改善箇所説明図

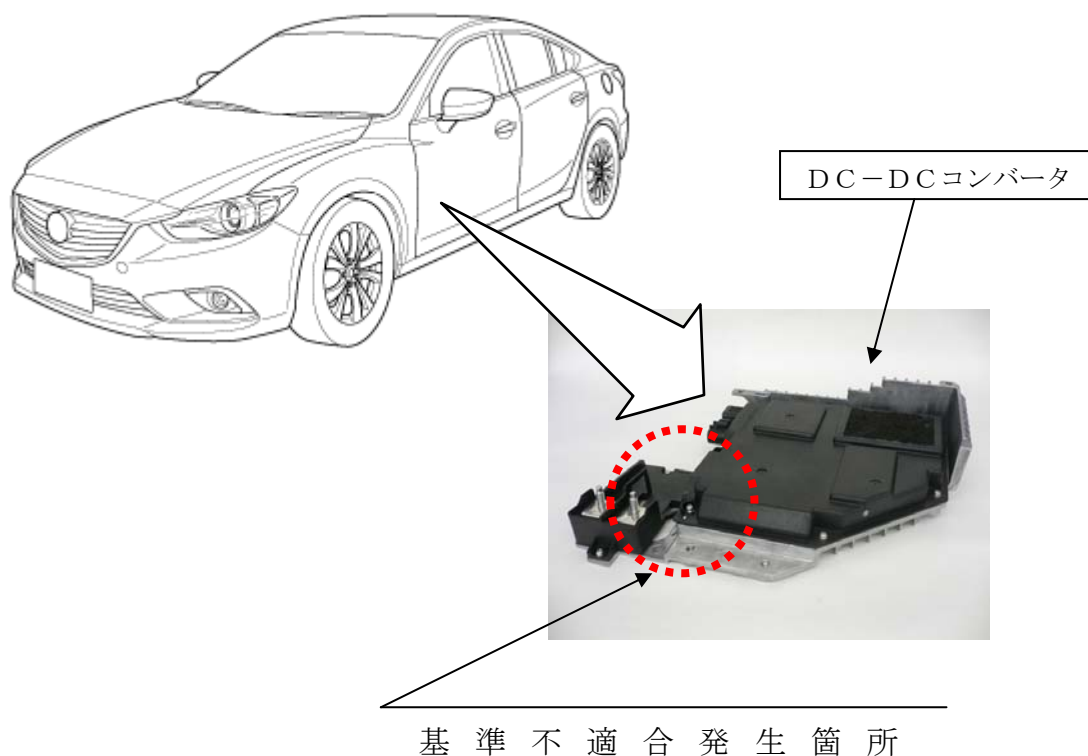
DC-DCコンバータの製造工程において、電子基板上のコンデンサに亀裂が入っているものがあり、当該コンデンサがショートする可能性がある。そのため、DC-DCコンバータが溶損し、最悪の場合、火災に至るおそれがある。

全車両、DC-DCコンバータを対策品に交換する。加えて交換時にハーネスを傷付けないよう、ハーネスにプロテクターを追加する。なお、当初、対策品の不足が見込まれるため、車両によっては暫定でDC-DCコンバータに電流が流れないようにショートカットを追加するとともに、エンジン制御プログラムを書き換える。当該車両においては、対策品の準備が出来次第、DC-DCコンバータを対策品と交換、ハーネスにプロテクターを追加するとともに、エンジン制御プログラムを書き換える。

識別：DC-DCコンバータ・ブラケット部の取り付けボルトに黄ペンを塗布する。
